Wydział Zamówień Publicznych
Komendy Stołecznej Policji

WZP-314312786/24

Dotyczy: postępowania prowadzonego w trybie podstawowym na „Budowę nowej siedziby Komisarzatu Policji Warszawa Włochy wraz z niezbędną infrastrukturą techniczną – etap II” nr WZP-2786/24/193/IR.

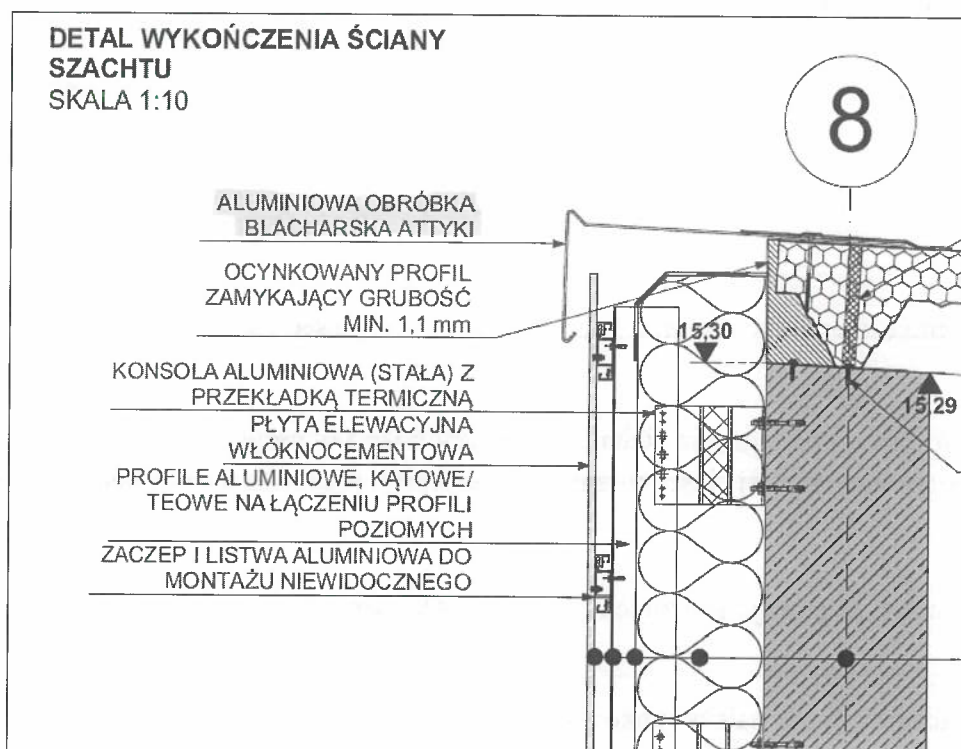
Pytanie nr 313:

Prosimy o potwierdzenie, że ściany o oznaczeniu SCŻ-7 i SCŻ=10 na kondygnacjach 0 - +2 mają grubość 20cm.

Zamawiający informuje, że zgodnie z odpowiedzią biura projektów, ściany, w tym grubości ścian należy przyjmować wg rysunków zbrojeniowych.

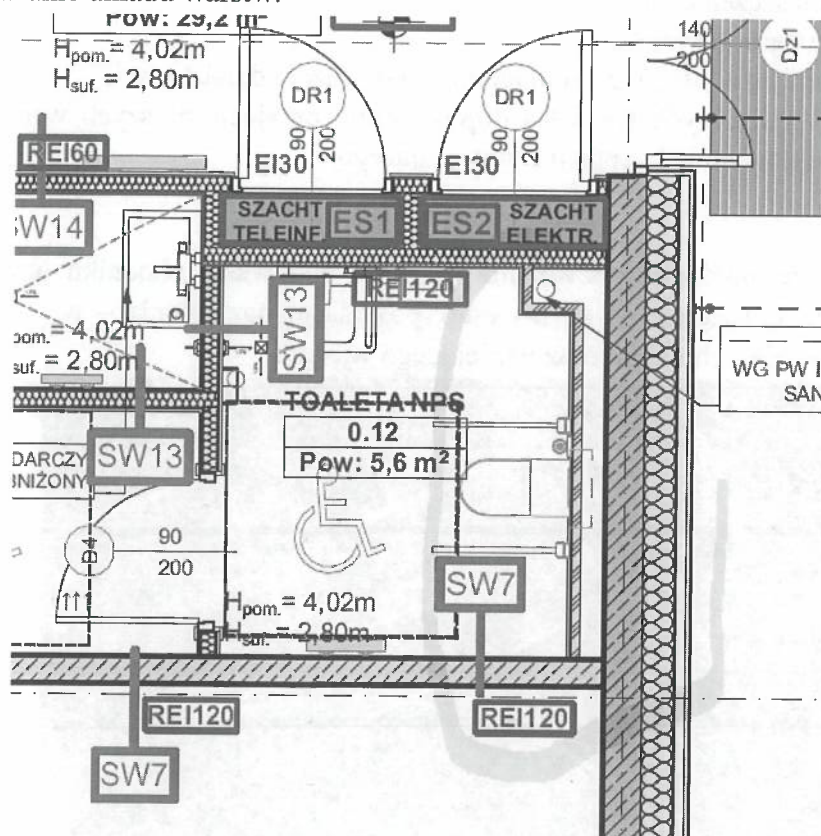
Według systemodawcy powinniśmy przyjąć wełnę gr.10cm.

Zamawiający informuje, że zgodnie z odpowiedzią biura projektów, do wyceny należy przyjąć grubość zapewniającą parametry akustyczne, na bazie systemu, który Państwo wyceniają. Projektant przyjął rozwiązanie wg deklaracji systemu producenta dostępnego na rynku, który spełnia powyższe parametry przy założeniu 7,5 cm grubości wełny. Przykładowe rozwiązanie: <https://systemynida.pl> ściana 150a100expertPluscichav4.

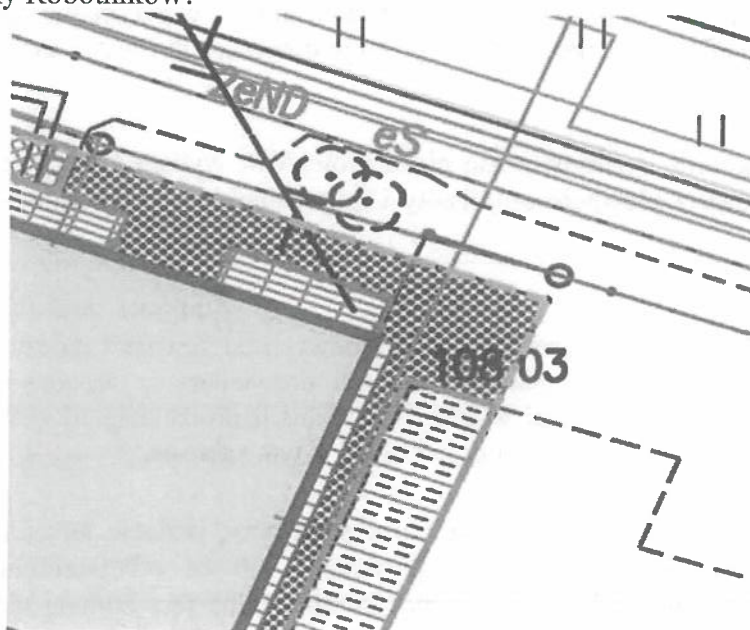
Jeżeli nasadzenia będą po stronie G.W. prosimy o określenie gatunków, wysokości projektowanych drzew oraz miejsca nasadzenia.

Prosimy o korektę projektu PZT o zaznaczenie na rysunku miejsca nasadzeń zastępczych-drzew.

Zamawiający informuje, że nasadzenia należy wykonać zgodnie z planszą NZ-1, załączoną do Projektu Budowlanego.

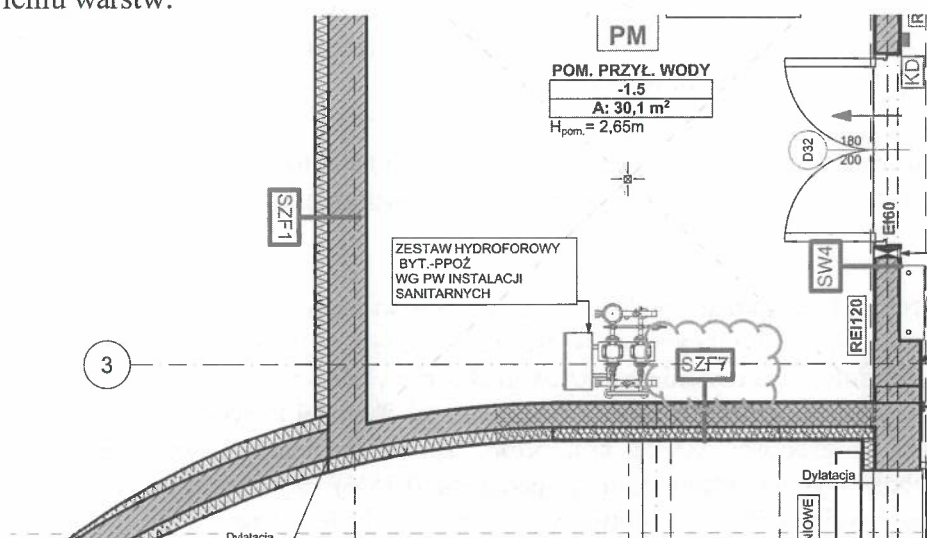
W nawiązaniu do pytania powyżej – prosimy o potwierdzenie, że w/w tabliczki należy wykonać przy wszystkich drzwiach wewnętrznych.

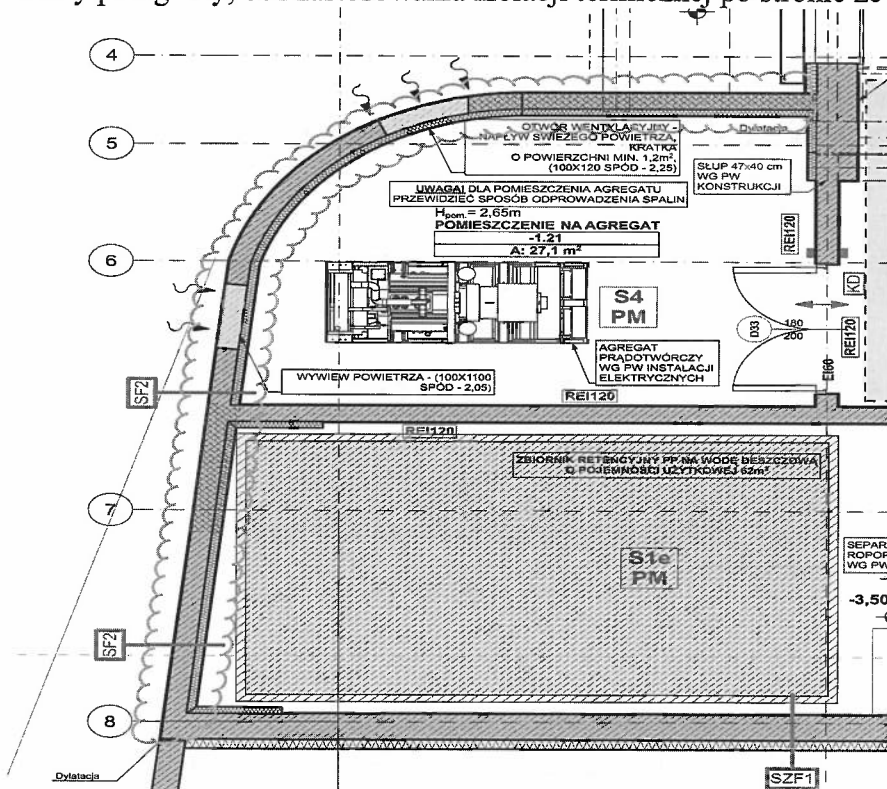
Będzie to skutkowało wykraplaniem się wilgoci pomiędzy wewnętrzną powierzchnią ściany zewnętrznej a izolacją termiczną w wyniku osiągania temperatury punktu rosy. Prosimy o potwierdzenie poprawności tego rozwiązania.

Zamawiający informuje, że zgodnie z odpowiedzią biura projektów; rozwiązanie jest właściwe, a różnica w pomieszczeniach gospodarczych pomiędzy zewnątrz a wewnątrz będzie niewielka.

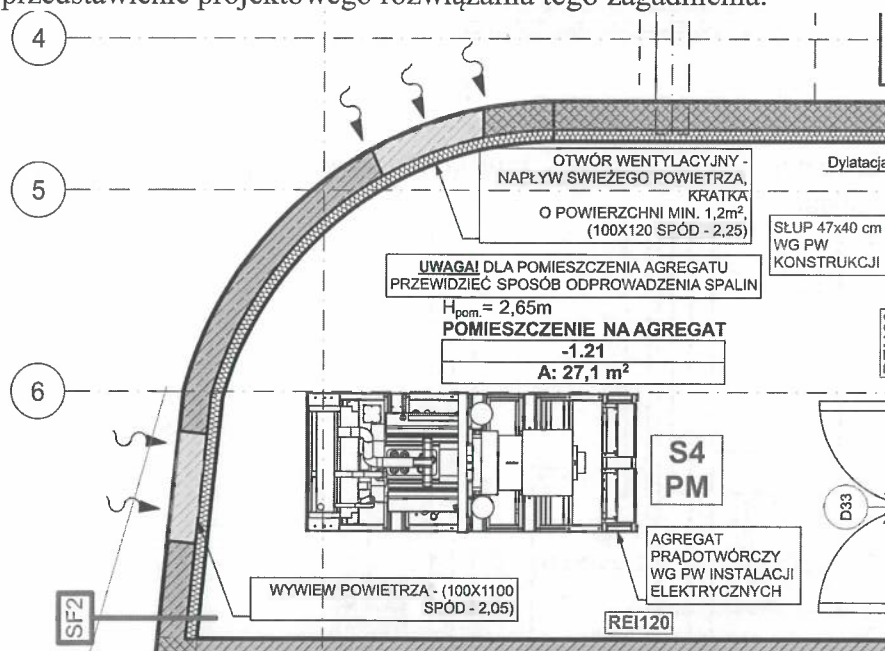
Spowoduje to zawilgocenie izolacji i utratę jej parametrów izolacyjnych. Prosimy o potwierdzenie poprawności przyjętego rozwiązania.

Zamawiający informuje, że zgodnie z odpowiedzią biura projektów; dla elementów w gruncie (zasypanie gruntem uniemożliwia rozprzestrzenianie ognia), zastosować styropian XPS; dla elementów ponad gruntem w tych pasach zastosować wełnę mineralną lub inny materiał niepalny.

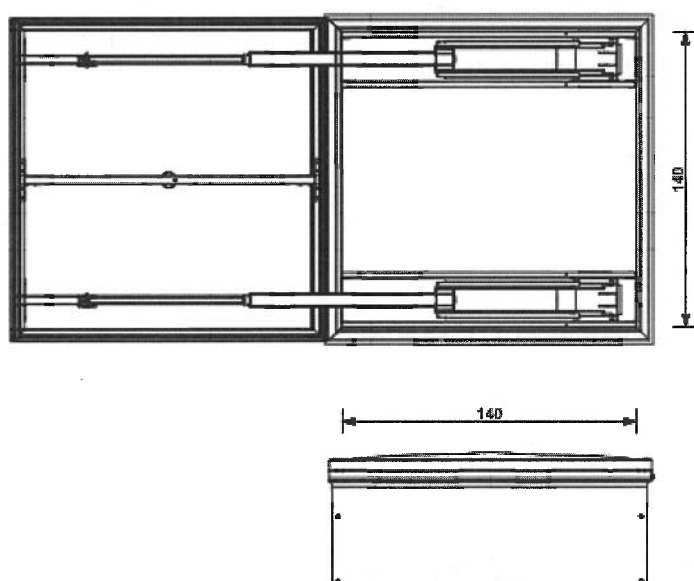
Czy Zamawiający jest w posiadaniu prawa do dysponowania klinem działki o numerze 12/9 pomiędzy działkami 12/7 oraz 12/10, czy ten obszar ma zostać wydzielony poza terenem budowy?

Zamawiający informuje, że przedmiotowy klin ma zostać włączony do placu budowy.

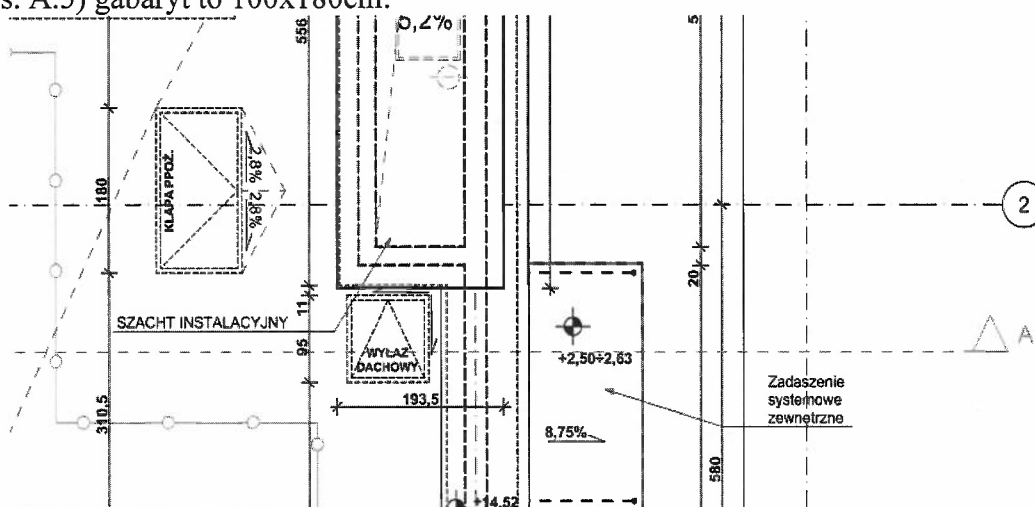
W zestawieniu klap dymowych i wyłazów dachowych (rys. 51) wymiary klapy oddymiającej dla klatki K1 wynoszą 140x140 cm:

zaś w projekcie wykonawczym – architektura – rzut kondygnacji +2 (rys. A.4), rzut dachu (rys. A.5) gabaryt to 100x180cm:

Prosimy o wskazanie prawidłowych wymiarów klapy oddymiającej dla klatki K1.

Zamawiający informuje, że zgodnie z odpowiedzią biura projektów, wymiary klapy oddymiającej należy przyjąć zgodnie z Projektem Wykonawczym.

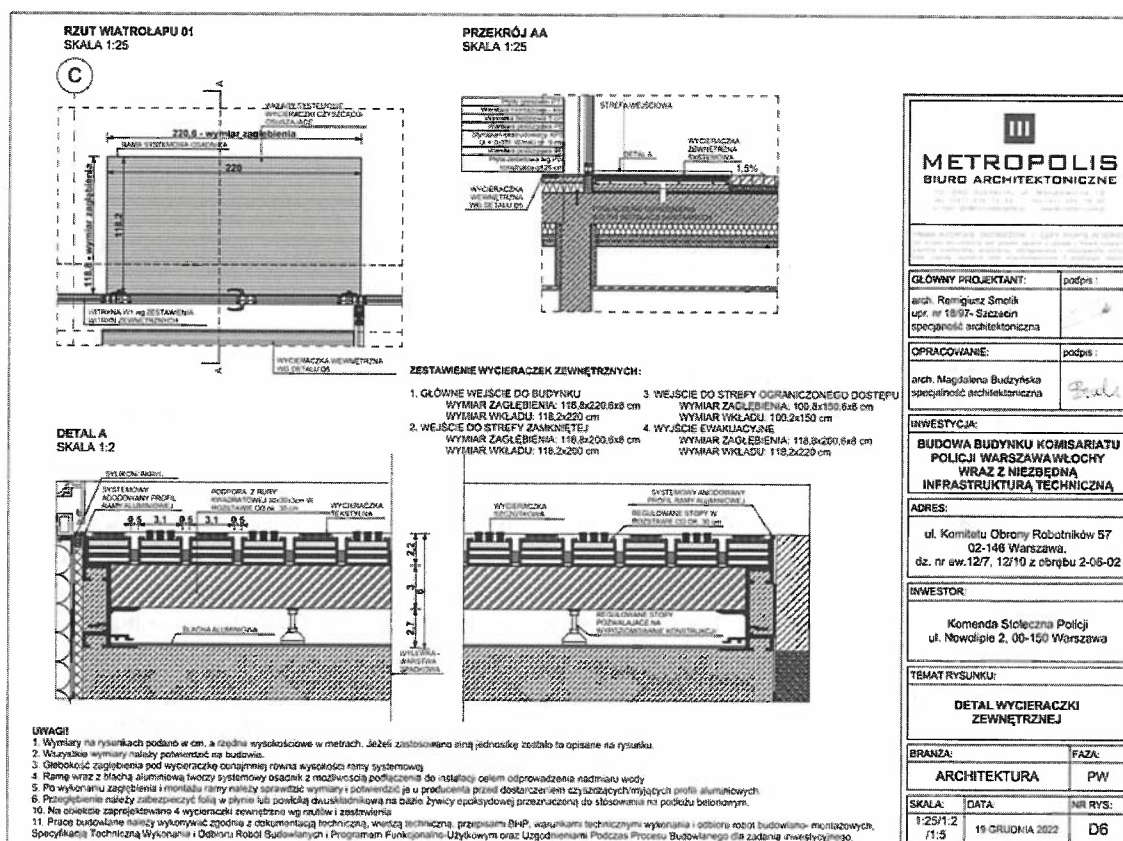
W opisie projektu wykonawczego wycieraczki zewnętrzne opisane są jako stalowe ocynkowane:

Natomiast zgodnie ze wskazanym detalem D6 wycieraczka ma być jako systemowa aluminiowa:

Prośba o doprecyzowanie rodzaju wycieraczek zewnętrznych czy mają być stalowe ocynkowane czy aluminiowe?

Zamawiający informuje, że zgodnie z odpowiedzią biura projektów; wycieraczki należy wykonać zgodnie z detalem i zestawieniem wyposażenia.

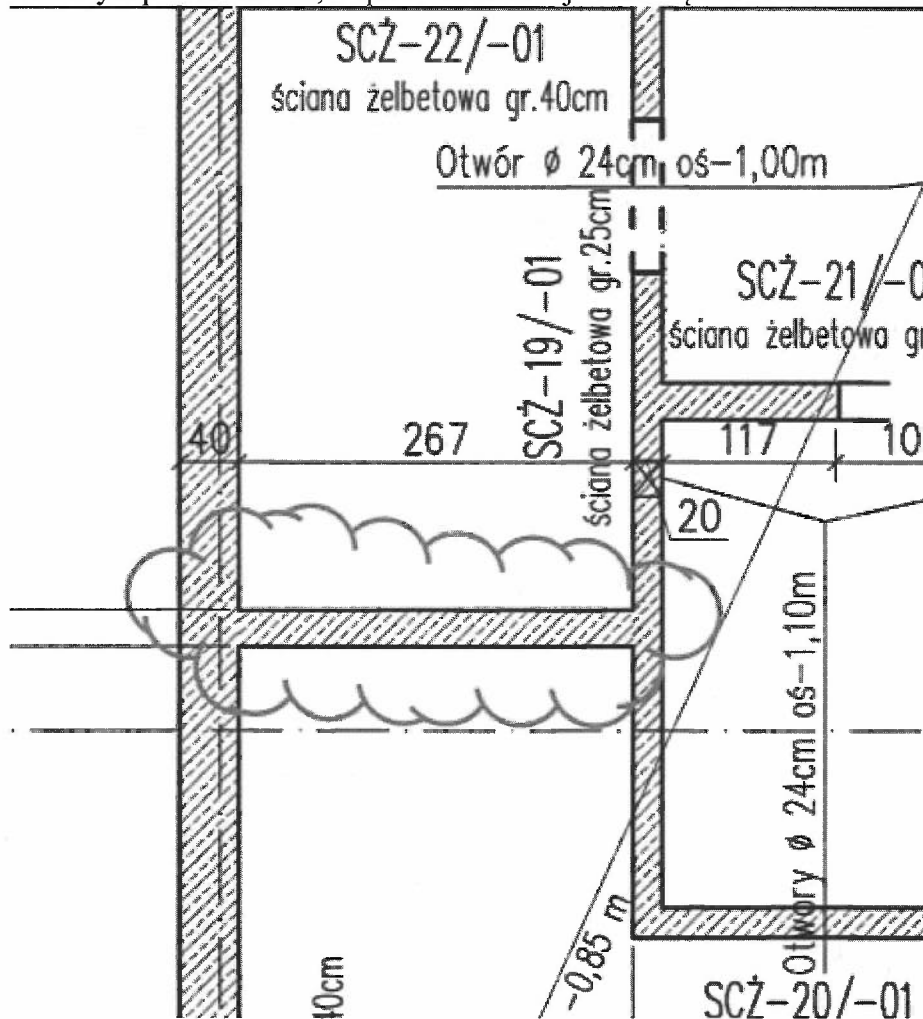
Prosimy o zaznaczenie rewizji na rysunku K.3.2.2 zamieszczonym do odpowiedzi z dnia 30.10.2024, data na rysunku to nadal 12.2022.

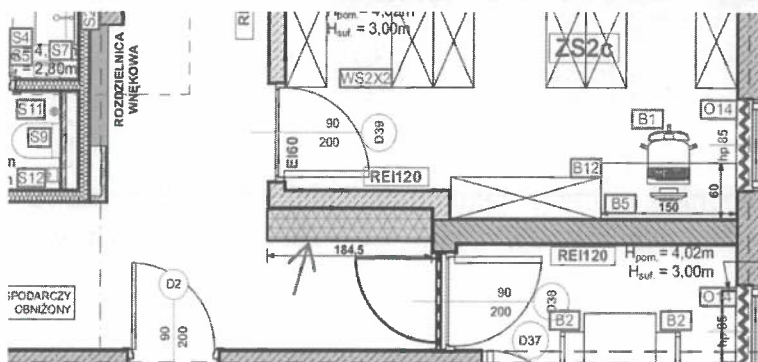
Prosimy o wyjaśnienie czy mebel wskazany na rzucie parteru wchodzi w zakres wyceny. Jeżeli tak prosimy o uszczegółowienie elementu.

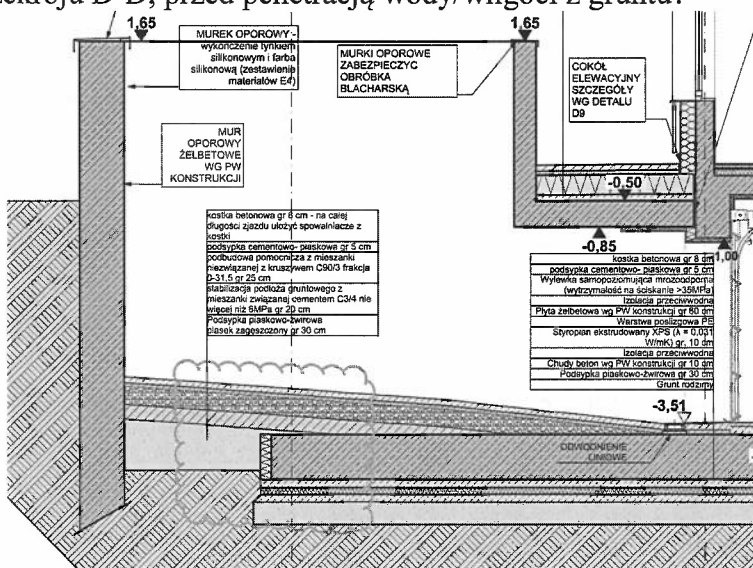
Czy rampa i ściany oporowe do niej przynależące mają zostać zaizolowane przeciwwodnie?
